Que penser du projet de lotissement de Matexi?

Deux réunions de notre CA se sont tenues les vendredis 27 octobre et 3 novembre. Sur base des éléments en sa possession à ce jour, l'ASBL a rédigé ses observations et propositions sur la demande de permis PU/85689. Nous transmettrons nos observations au *Collège communal de Liège* dans le cadre de l'enquête.

Proposition d'aménagement de l'entrée de l'ancien fort – © ASBL La Chartreuse
 Cliquez pour agrandir

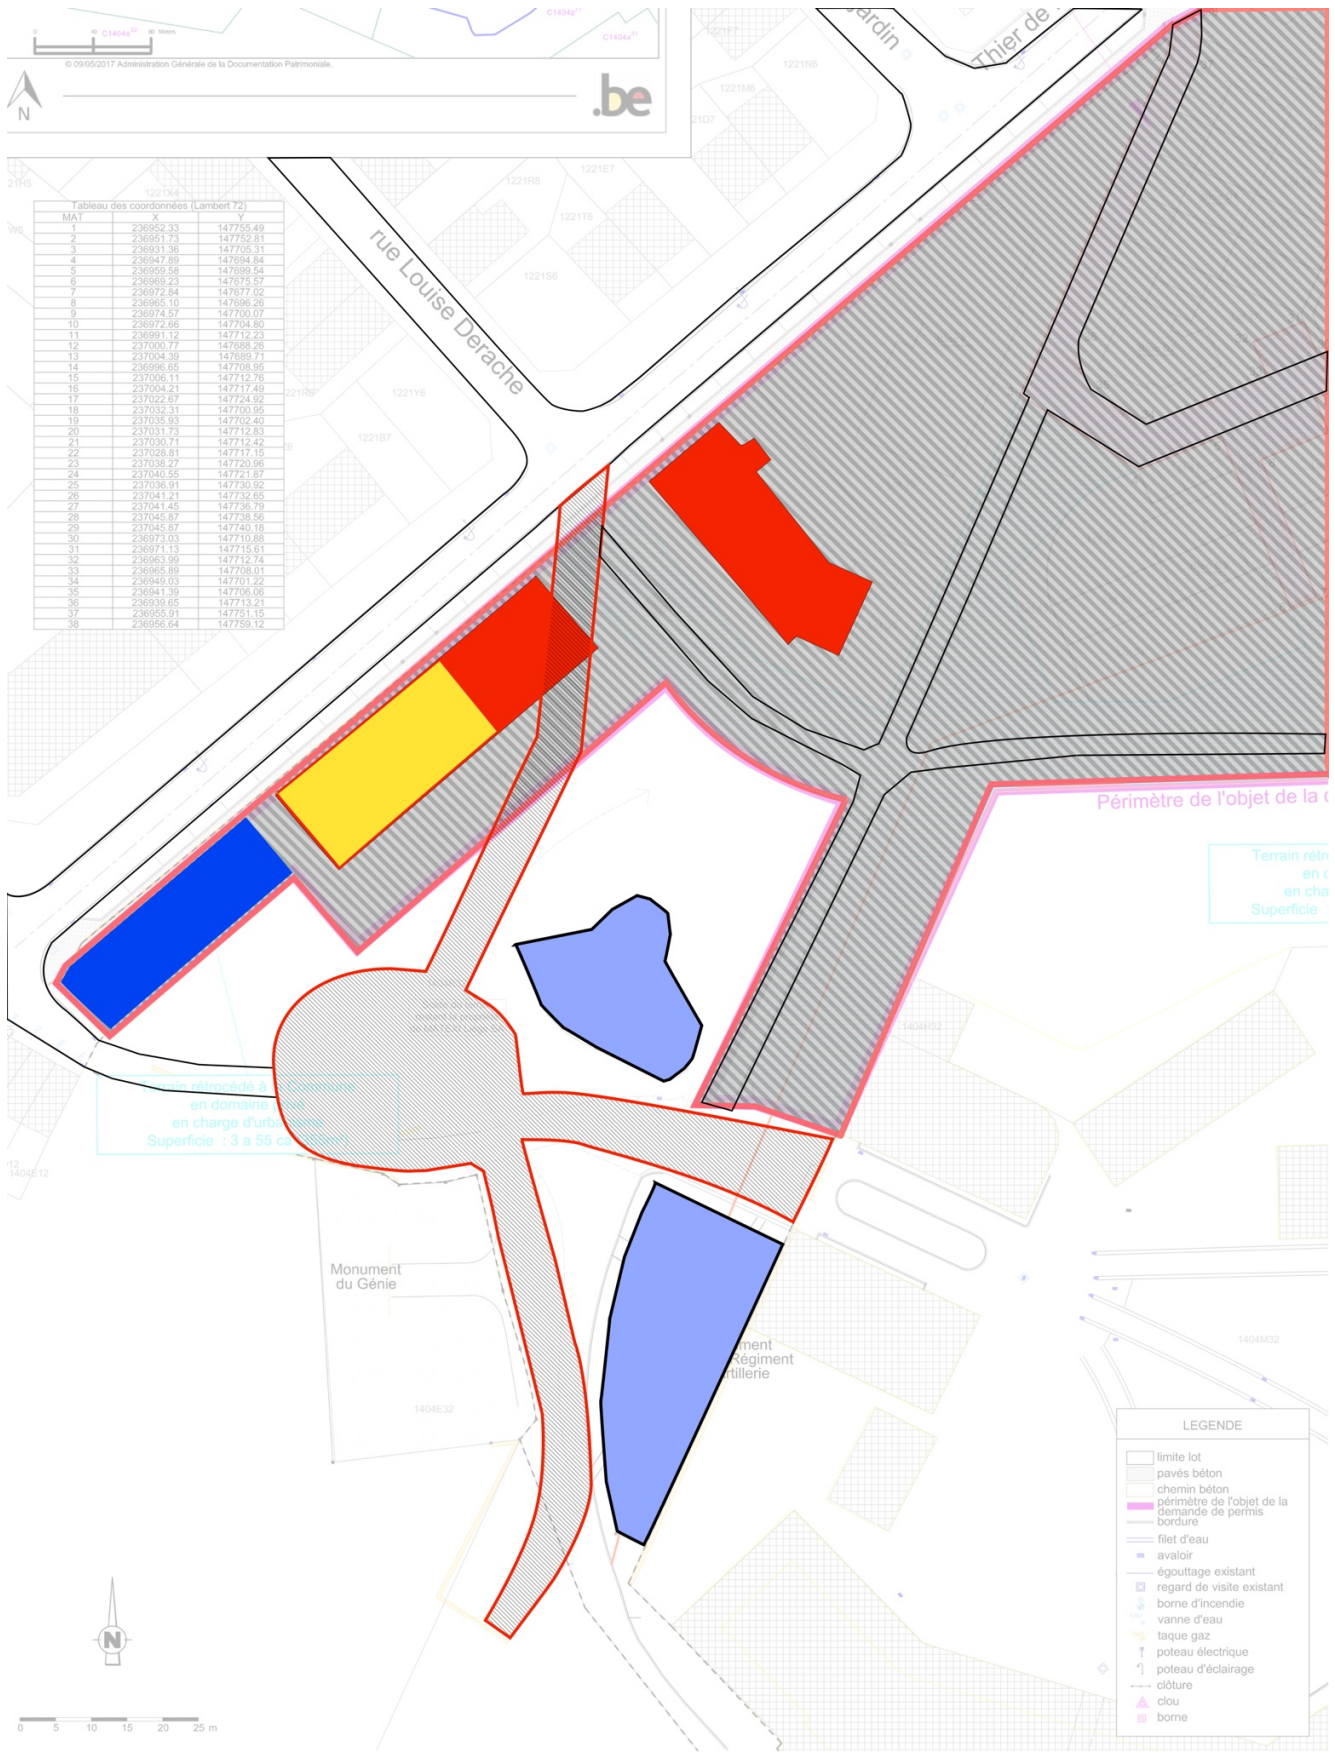
Une autre piste serait de créer un accès par transport en commun: le dernier bloc d'appartements près du *monument du 1^{er} de Ligne* se trouve à plus de 700 mètres du premier arrêt de bus... On pourrait, par exemple, compléter la ligne 10 du **TEC** par une extension jusqu'à l'entrée de l'ancien fort, celle-ci étant desservie par un bus sur trois. N'oublions pas que si cette ligne existait, elle ne desservirait pas que le nouveau quartier, mais aussi le *Parc de la Chartreuse*: celui-ci ne doit pas être que le lieu de promenade des propriétaires de chiens locaux, mais de tous les Liégeois.

En hachuré fin, entouré d'un trait rouge, la zone faisant

l'objet de la demande de permis.

En bleu, deux des monuments présents sur le site.

En bleu plus foncé, le bassin d'orage.

En rouge, deux des constructions de Matexi.

En hachuré plus gros, entourées d'un trait rouge, les voiries proposées par l'ASBL.

En jaune, la taille que devrait prendre l'immeuble avec ce nouveau tracé.

- que le projet soit revu de manière à «accrocher» la phase I à la future phase II en aménageant la zone en face de l'ancien fort et en rectifiant le tracé du chemin d'accès actuel pour permettre tant l'accès à la caserne que la réalisation ultérieure d'un arrêt de bus **TEC** (voir plan au point 4. La mobilité);

- que le projet actuel et les projets futurs s'alignent sur la limite basse du nombre de logements, soit 240 au plus et dans le cas présent 60 (la demande relative à l'arrêt de bus impliquerait une réduction de taille du bloc A d'appartements, passant de 15 à 7 logements);
